BENACHRICHTIGUNG ÜBER SICHERHEITSRÜCKRUF

BETROFFENE MODELLE

Abb. 1.
Schnellspanner
öffnet sich mehr als
180 Grad

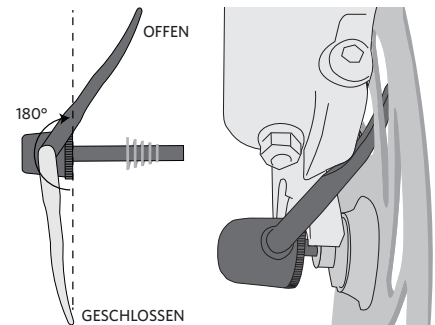
Es wurden einige Trek Fahrräder verkauft, die mit Scheibenbremsen und vorderem Schnellspanner ausgestattet sind, der sich mehr als 180 Grad öffnen lässt (Abb. 1). Wenn der Schnellspanner an einem Fahrrad mit vorderer Scheibenbremse falsch eingestellt oder offen gelassen wurde, kann sich der Schnellspannhebel in der vorderen Scheibenbremseinheit verfangen (Abb. 2). Wenn dies eintritt, könnte sich das Vorderrad lösen oder abrupt abgebremst werden, wodurch der Fahrer die Kontrolle über das Fahrrad verlieren könnte.

Alle Trek Fahrräder, die mit Scheibenbremsen und vorderem Schnellspanner ausgestattet sind, der sich mehr als 180 Grad öffnen lässt, sind betroffen. Wenn du dir nicht sicher bist, ob dein Fahrrad über diese Ausstattungskombination verfügt, bringe es einfach für eine kostenlose Überprüfung zu deinem örtlichen Trek Fachhändler.

Deine Sicherheit liegt uns sehr am Herzen. Aus diesem Grund wird Trek bei den betroffenen Fahrrädern auf Wunsch den vorderen Schnellspannmechanismus kostenlos tauschen. Dies umfasst auch den Tausch spezieller Schnellspanner mit Unterlegscheiben, wenn diese bereits an deinem Fahrrad montiert wurden.

Wenn du ein Fahrrad besitzt, das von diesem Rückruf betroffen ist, und du möchtest, dass ein Ersatz-Schnellspanner montiert wird, stellt dir Trek – über deinen Trek Fachhändler – einen kostenlosen Ersatz-Schnellspanner einschließlich kostenlosem Einbau bereit. Zusätzlich erhältst du einen 20€ Gutschein, den du bis 31. Dezember bei einem autorisierten Trek Händler gegen ein Bontrager Produkt deiner Wahl eintauschen kannst. Dieser Gutschein hat keinen Barwert. Solltest du noch Fragen haben, wende dich bitte an deinen Trek Fachhändler oder ruf die Trek Hotline für Sicherheitshinweise und Rückrufe an: **+49 (0)180 350 70 10**.
